VariFuel2/VariFuel2+ Gas-/Luftmischer

Neue Dichtung für Auslassflansch – Serie 200-1x0

Neue Dichtung (31.01.828-1)

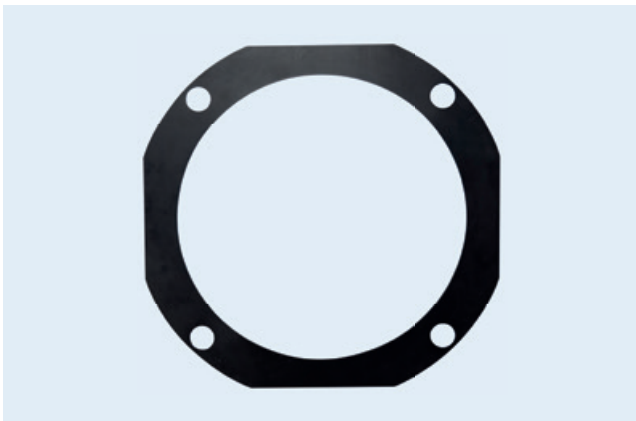
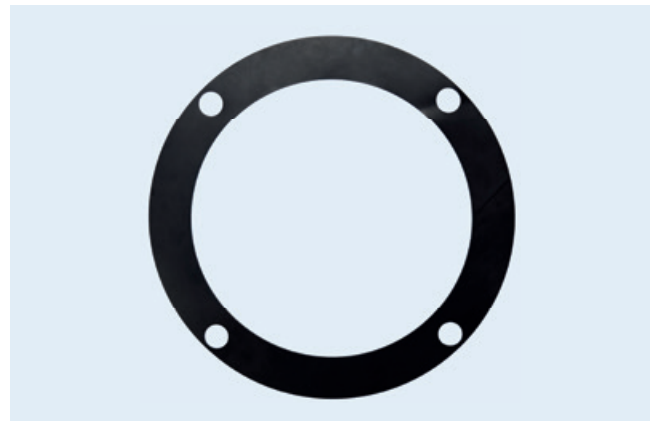
Ab sofort liefert MOTORTECH alle VariFuel2 und VariFuel2+ Gas-/Luftmischer der Serie 200-120 auslassseitig mit einer neuen Dichtung aus. Die neue Dichtung wird aus dem gleichen Material wie ihr Vorgänger gefertigt und besitzt aufgrund der neuen Außenkontur eine verbesserte Passgenauigkeit bei der Montage auf dem Auslassflansch.

- Passgenaue Dichtung für Auslassflansch
- Neue Kontur verbessert Abdichtung und Handling bei der Montage
- Absolut kompatibel zur vorherigen Variante und somit als Ersatzteil einsetzbar für alle Gas-/Luftmischer der Serien 200-100 und 200-120

P/N	Ersetzt	Beschreibung
31.01.828-1	31.01.828	Dichtung für VariFuel2 Gas-/Luftmischer, Serie 200-1x0
